**NIEPUBLICZNY ZAKŁAD OPIEKI ZDROWOTNEJ
SZPITAL POWIATOWY W TCZEWIE**

Ogłoszenie

Dot. Zapytania do przetargu nr 26/PN/2009

**Projekt adaptacji sali zebrania
na cele biurowe w Tczewskim Centrum
Zdrowia**

PRZEKRÓJ WEJŚCIA SKALA 1:50

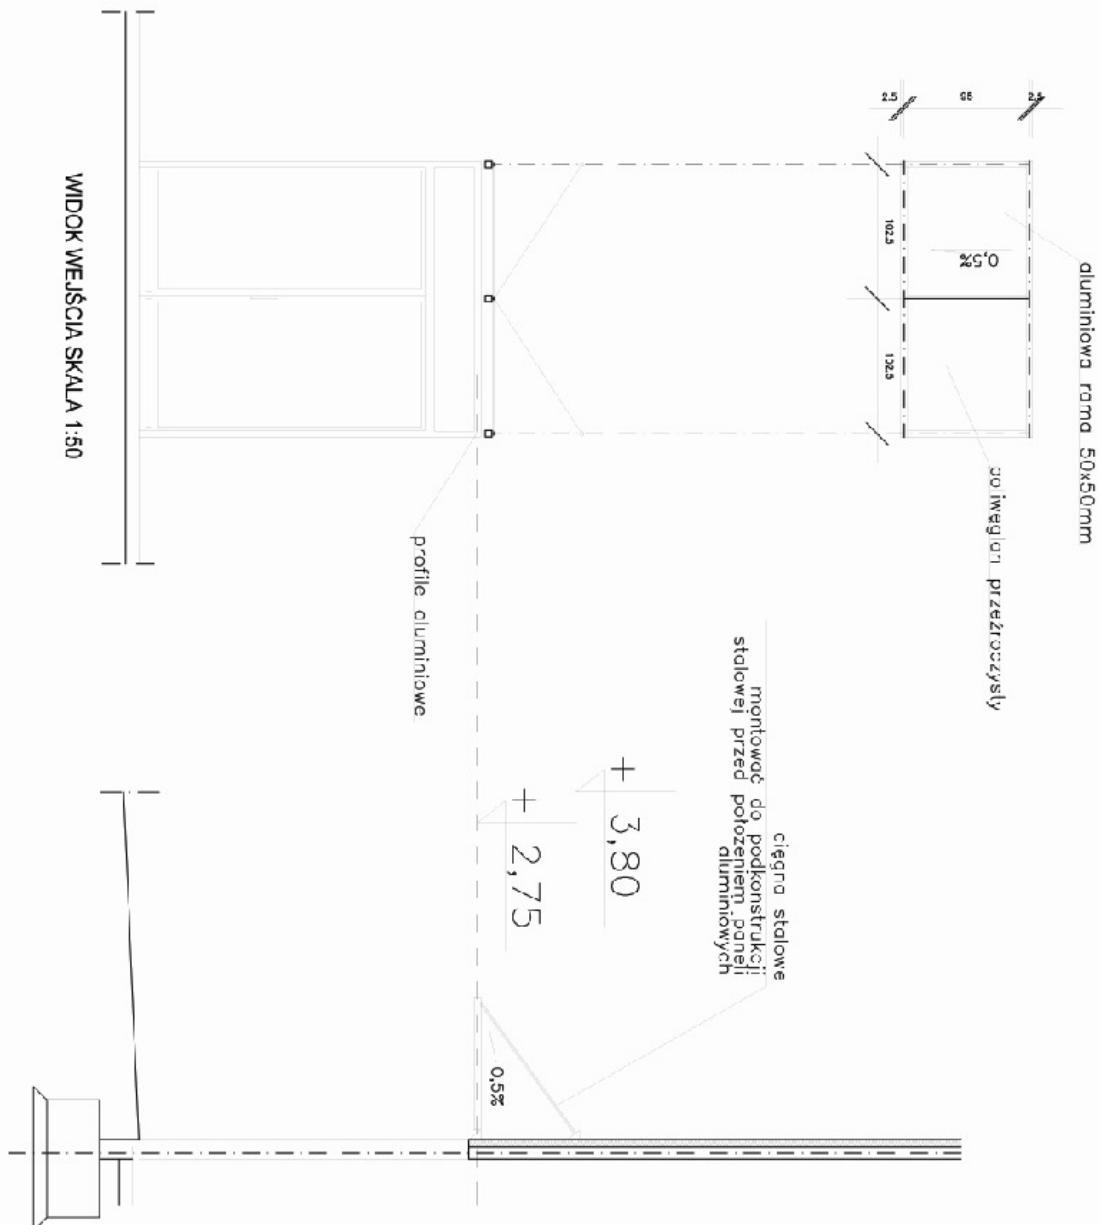
Proszę o wyjaśnienie kwestii braku rysunku balustrady i daszków nad wejściami, do wyceny tych elementów rysunki są konieczne?

Zamawiający dołącza niezbędne rysunki w dalszej części ogłoszenia.

Projekt adaptacji sali zebrania na cele biurowe w Tczewskim Centrum Zdrowia		rys.2	
		SKALA 1:100	sierpień 2009r.
P&M Studio ul. Kołłberg 25/29 81-881 Sopot	Tczewskie Centrum Zdrowia ul. 30 Sycuna 68 83-110 Tczew	Rzut parteru	
AUTORZY:	mgr inż. arch. Piotr Błaszczak mgr inż. arch. Paweł Rencus

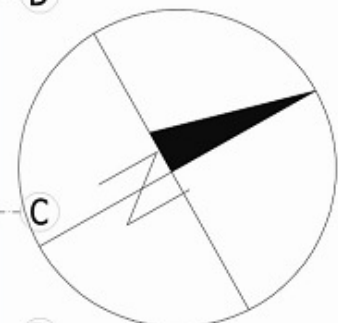
Proszę o wyjaśnienie kwestii z czego mają być wykonane słupy pod stropem parteru ? Z rysunku K-3 wynika że są żelbetowe 30x30 cm, natomiast na rzucie parteru rys. nr 2, są zaznaczone jako stalowe z dwuteownika.?

Słupy pod stropem mają być żelbetowe wg rysunków załączonych poniżej.
